**MINISTERO DELL'INTERNO**

(Chiarimento)  
PROT. n° 0014803

OGGETTO: Impianto distribuzione metano per autotrazione.

SEZIONE A-A' DI PROGETTO

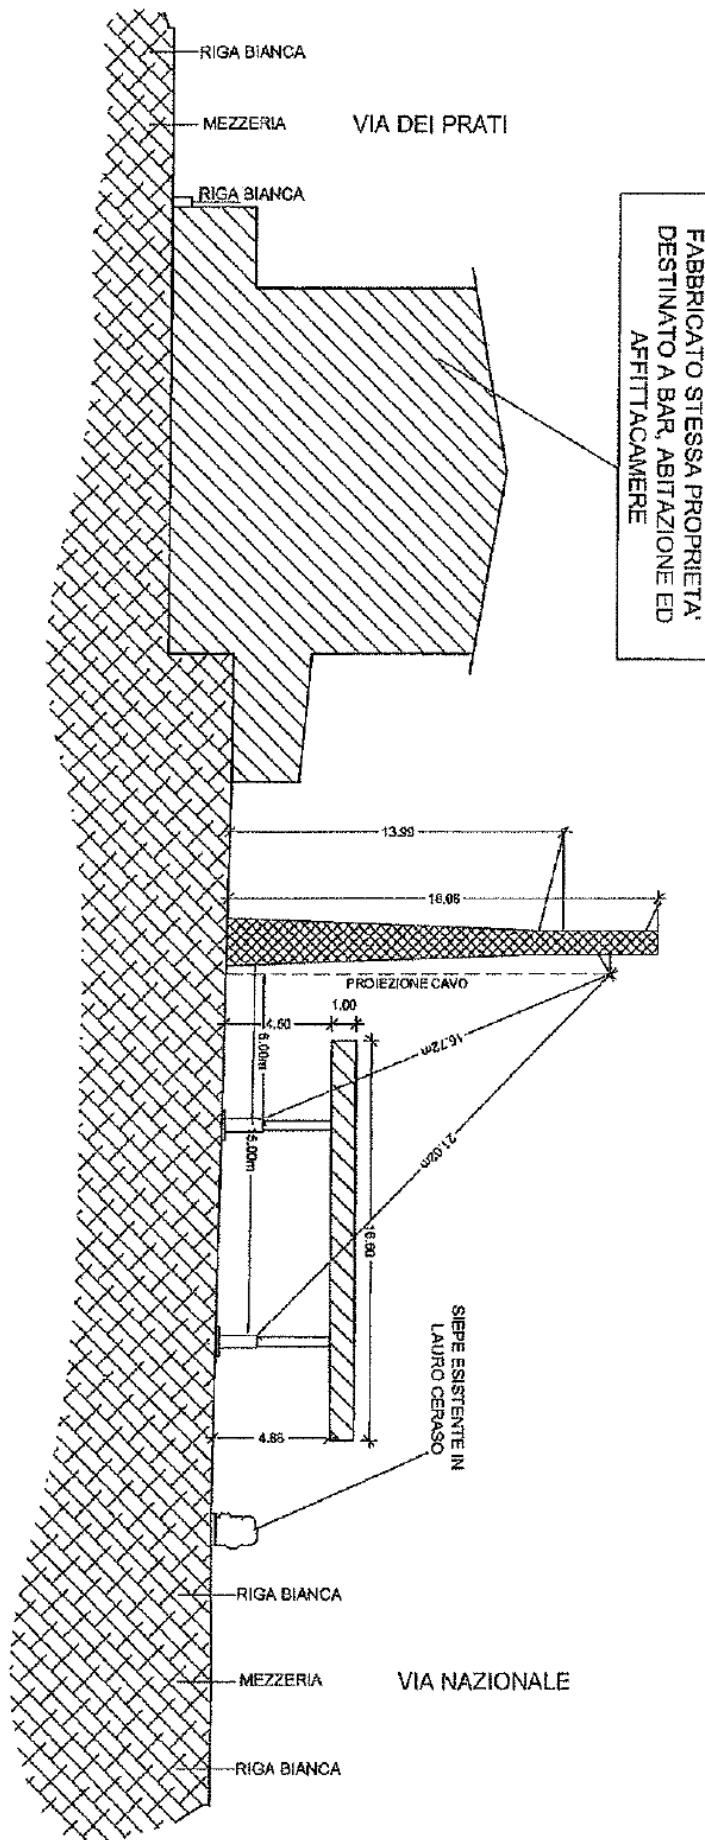
- per piazzale si intende l'area delimitata dal confine di proprietà e quella attraversata da elementi costituenti l'impianto (le tubazioni di metano che collegano i compressori agli erogatori attraversano l'area sottostante la linea elettrica);
- l'edificio destinato in parte ad affittacamere è assimilabile a luogo destinato a collettività e pertanto la distanza tra i compressori del metano e l'edificio deve essere raddoppiata.

Nel avviso di diniego, si evidenzia inoltre che il locale compressori del metano non rispetterebbe la distanza di sicurezza prevista in 40 mt. (raddoppiata in quanto a parere del comando l'attività di affittacamere è tra quelle che contemplano il raddoppio della distanza di sicurezza).

Il piazzale rimane nella sua destinazione principale, che lo vede come area a parcheggio ad uso pubblico, in quanto la parte stralciata è minima e ben individuata e definita rispetto a quella principale. In tale porzione adibita ad impianto, si svolgono tutte le attività connesse e proprie dell'impianto, sia per quanto concerne l'accesso che la sosta per il rifornimento.

La definizione contenute nel D.M. 28.06.2002 punto 1.1. definisce i piazzali degli impianti come quelli in cui si accede e si sosta per le operazioni di rifornimento. Nel caso in esame il tragitto sia di accesso nonché la zona di rifornimento dell'impianto non si trovano sottostanti né sono attraversati dall'elettrodotto. A tal proposito la delimitazione della parte adibita ad impianto anche per tutelare la sicurezza delle persone che sostano per il rifornimento rispetto ai veicoli uscenti dal parcheggio e che non fanno rifornimento, avviene attraverso barriere fisiche e non solo segnaletica orizzontale. Tale separazione è quella di fatto riscontrabile nei lay out delle aree di servizio più classiche come quelle autostradali o per i distributori siti nei centri commerciali che spesso presentano le aree di parcheggio autoveicoli attraversate da linee ad alta tensione o adibite ad attività diverse dalla distribuzione dei carburanti, senza che la presenza del distributore faccia ricadere su queste ultime la destinazione a piazzale degli impianti con conseguente applicazione della normativa di prevenzione incendi.

Va segnalato infine su questo punto come la presenza della cabina di compressione sul lato est, e il conseguente attraversamento del piazzale per giungere alla colonnina di erogazione, trattandosi di attrezzatura tecnica anch'essa a distanza regolamentare dalla proiezione a terra dei cavi, generi un attraversamento interrato puramente e solo impiantistico, costituito dalle tubazioni interrate di collegamento tra il compressore e la colonnina di erogazione.

Con riferimento al quesito in oggetto, pervenuto con la nota a margine indicata, si concorda, in via generale, con il parere espresso al riguardo da codesta Direzione Regionale.

- la linea elettrica aerea non attraversi il piazzale dell'impianto, intendendosi come tale l'area dove accedono i veicoli per la sosta ed il rifornimento di gas naturale;
- l'edificio destinato in parte ad affittacamere, tenuto conto dell'affollamento complessivo e dei chiarimenti forniti con la nota ministeriale DCPREV 6479 del 17/06/2009, non sia assimilabile ad edificio destinato alla collettività.
